pollution potentielle aval site 1

REMARQUES FINALES SUR LE SITE 1 - POLLUTIONS AVAL

yves AYME - 18-04-18 yves.ayme@sfr.fr

SYNDICAT MIXTE DU DEVELOPPEMENT DURABLE DE L'EST VAR
 Carte des Prélèvements

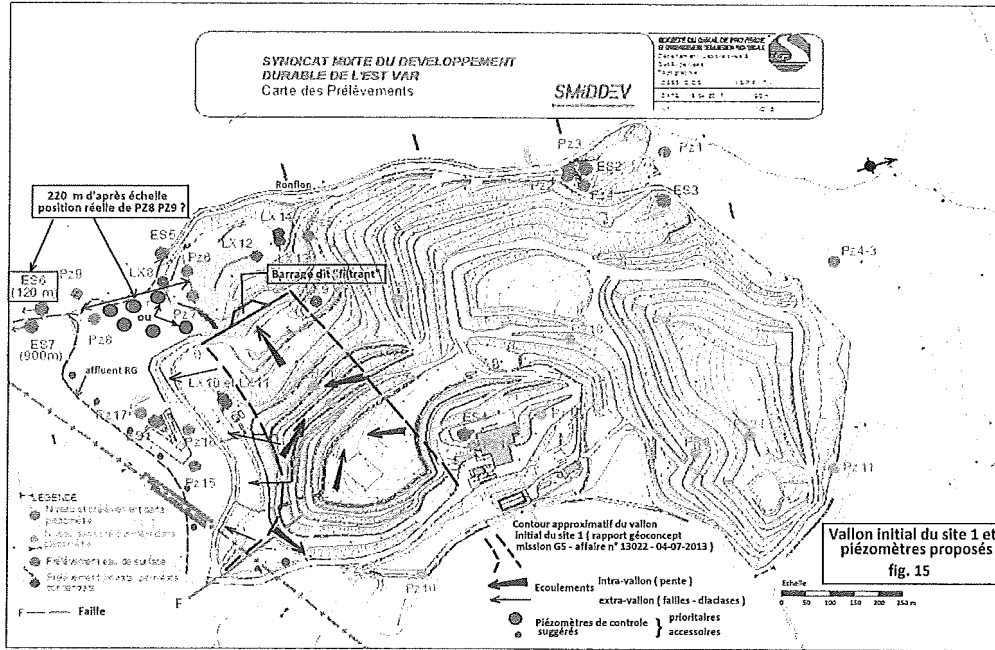
Il faut noter au départ un **problème de situation des PZ8-9 sur la carte des prélèvements** du rapport annuel 2017 : voir la figure jointe . D'après l'échelle de la carte PZ8 et PZ9 se situent à 220 m de la digue de lixiviats , alors que le prélèvement dans le Ronflon ES6 , qui se situe à 120 m seulement de cette digue (carte et texte) est positionné à l'aval de PZ8-9 sur la carte .

J'ai pris pour hypothèse que ces piézomètres sont en fait réalisés en amont immédiat de la confluence du Ronflon avec le petit thalweg affluent en RG et passant au dessous du bassin de réception des eaux extérieures des 3 sites actuels. Mais une précision de leur situation serait nécessaire pour justifier la position des contrôles futurs prioritaires suggérés .

La figure 15 ci-jointe illustre le contour approximatif (en rouge) du vallon initial avant exploitation du site 1 , ce contour est repris à partir du rapport géoconcept mission G5 -affaire n° 13022 du 04-07-2013 . . La figure de ce rapport indique à l'aval « **un barrage dit filtrant** » qui a du par la suite être suivi de drains et digue conformes à la législation de l'époque (début d'exploitation en janvier 1976 , fin en juin 1994) mais nous n'avons aucun détail sur les travaux effectués à l'époque .

Selon la fissuration du substratum il peut y avoir des circulations souterraines qui se transmettent vers le sud et le thalweg en contrebas du bassin récent des eaux extérieures aux sites anciens (fig.15 ci-jointe)

Faute de communication des coupes géologiques et techniques des PZ 15-16-17 , de leur but (contrôle des niveaux de la nappe éventuelle en amont et aval du bassin des eaux extérieures récent, ou contrôle de la qualité ?) je n'ai pas tenu compte de ces piézomètres et propose **une série de 7 piézomètres en fond de thalweg (affluent en RG du Ronflon voir fig.15) comme piézomètres accessoires** . Ils sont espacés de 80 à 90 m environ.

Les autres circulations , principales, se font par les pentes du vallon originel (fig.15) . La position du barrage dit « filtrant » aval et de la digue ancienne qui a du se substituer à lui sont certes difficiles à superposer aux plans actuels . Une reconnaissance par géophysique et par sondages serait à même de préciser ces points . La position exacte des PZ8-9 est aussi sujette à caution (voir page 1)

En conséquence il paraît **évident que les 230 m environ séparant l'extrémité sud du « barrage » sont plus adaptés à déceler une pollution souterraine à l'aval du site 1 que les PZ8-9 dont on n'a par ailleurs aucune coupe géologique-technique non plus , d'où les piézomètres prioritaires suggérés , implantés soit près du lit du Ronflon dans les alluvions soit plus en amont-pente dans les colluvions s'ils demeurent bien à l'aval hydraulique du « barrage filtrant ancien » (fig.15) la connaissance du site en surface et en profondeur est essentielle pour cela . Deux lignes de piézomètres sont ainsi proposées en fonction des données du sous-sol , et des connaissances du site on pourra réaliser ou l'une ou l'autre .**
